Umbau Bahnhof Ohlstadt, Strecke 5504 München – Mittenwald

Stellungnahme des Fahrgastverbands PRO BAHN zu den geplanten Maßnahmen aus Sicht der Benutzer und Fahrgäste

Schematischer Vergleich möglicher Lösungen für den Umbau Ohlstadt

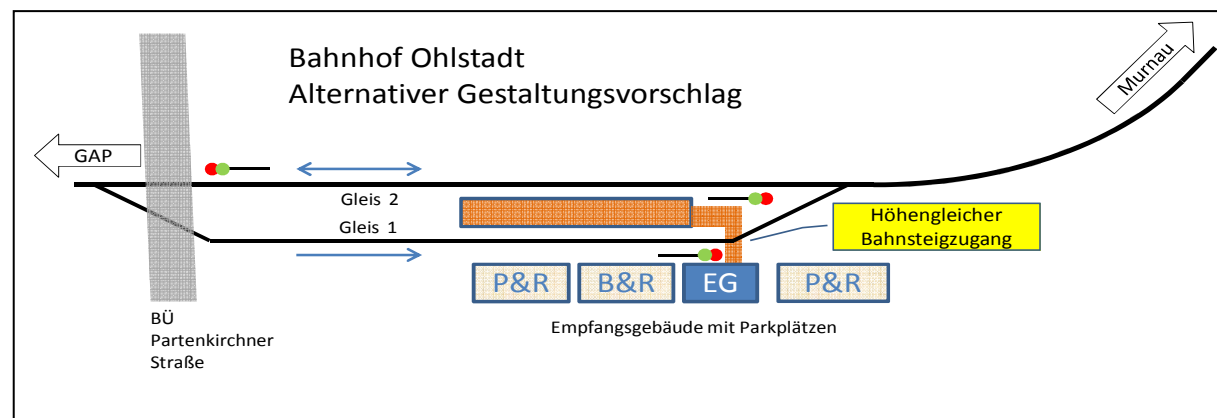
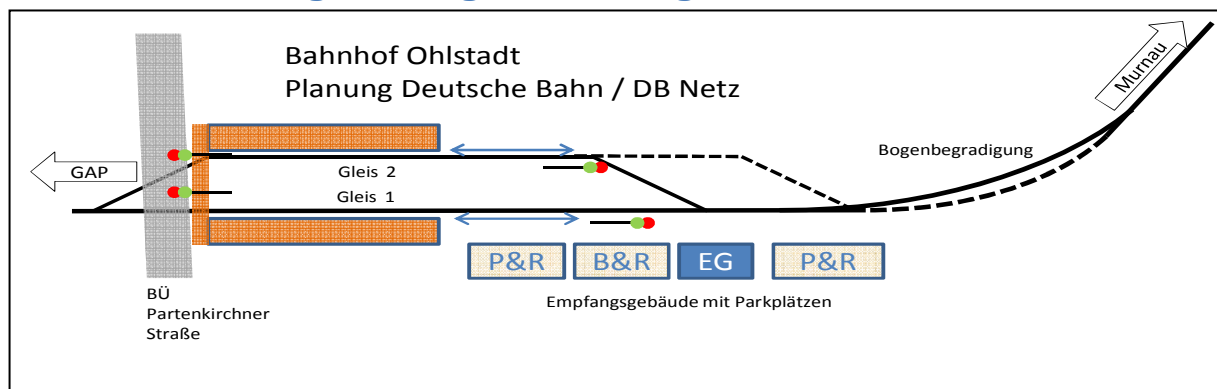
Die Wege von und zu den Parkplätzen bzw. Fahrradabstellanlagen werden erheblich länger, Bahnsteig 2 ist nur über einen langen Umweg über den gesamten Bahnsteig 1 und den BÜ Partenkirchner Straße erreichbar. Der Umbau führt somit zu deutlichen Reisezeitverlängerungen für die Fahrgäste. Der Zugang zu Bahnsteig 2 kann angesichts seiner Länge nicht als barrierefrei angesehen werden und ist für gehbehinderte Fahrgäste als unzumutbar anzusehen.

Die Anordnung insbesondere des Bahnsteigs 2 zu den übrigen Bahnhofseinrichtungen wird dazu führen, dass Fahrgäste illegal die beiden Gleise des Bahnhofs überqueren, um sich so mehrere hundert Meter lange Umwege zu ersparen. Dies könnte Unfälle mit tödlichem Ausgang provozieren. Gefährdungen dieser Art sind aus Oberau bekannt. Dort wurde ebenfalls eine Anordnung aus Außenbahnsteigen mit Zugang über benachbarte Bahnübergänge umgesetzt.

- Statt der beiden Außenbahnsteige wird ein Mittelbahnsteig zwischen Gleis 1 und 2 errichtet.
- Hauptdurchfahr Gleis ist Gleis 2, Gleis 1 wird über den abzweigenden Teil der Weichen angeschlossen und nur bei Zugkreuzungen verwendet.

- Der Zugang zum Mittelbahnsteig erfolgt auf Höhe des bestehenden Empfangsgebäude – also zentral zu den bestehenden Parkplätzen und Fahrradabstellanlagen. Der Bahnsteig erstreckt sich von dort aus Richtung Süden. Auch hier erfolgt eine Verschiebung des Bahnsteigs nach Süden, aber nicht so weit wie bei der DB-Planung.

- Der Zugang wird als höhengleicher Zugang über Gleis 1 nach DB-Konzernrichtlinie 413.0502 ausgeführt. Er wird so angeordnet dass er zwischen der nördlichen Einfahrweiche und dem nördlichen Ausfahrsignal von Gleis 1 liegt. Zusätzlich kann betrieblich angeordnet werden, dass bei Zugkreuzungen der Zug aus Richtung Garmisch ausschließlich in Gleis 1 einfahren darf. So wird sichergestellt, dass alle Züge vor dem höhengleichen Bahnsteigzugang anhalten.

- Außerplanmäßige Zugkreuzungen können kurzfristig und flexibel abgewickelt werden, da Fahrgäste nicht mehr den Bahnsteig wechseln müssen.
- Es besteht kein Anreiz für Fahrgäste, das Hauptdurchfahr Gleis 2 illegal zu queren.
- Der höhengleiche Zugang vermeidet kosten- und unfallträchtige (Treppenstürze) Unterführungen und Aufzüge. Er erfüllt die Anforderung nach Barrierefreiheit.
- Die gegenüber der DB-Planung weiter nach Norden verschobene Anordnung des Bahnsteigs erlaubt eine volle Nutzung der Bahnsteiglänge auch bei lokbespannten Zügen.
- Fahrscheinautomat und Informationen müssen nur einmal für beide Gleise vorgehalten werden. Einsparungen ergeben sich auch bei den Kosten für Beleuchtung und Instandhaltung der Bahnsteige.
- Der Zugang über das bestehende Empfangsgebäude ermöglicht Synergieeffekte für eine fahrgastaffine Nutzung.
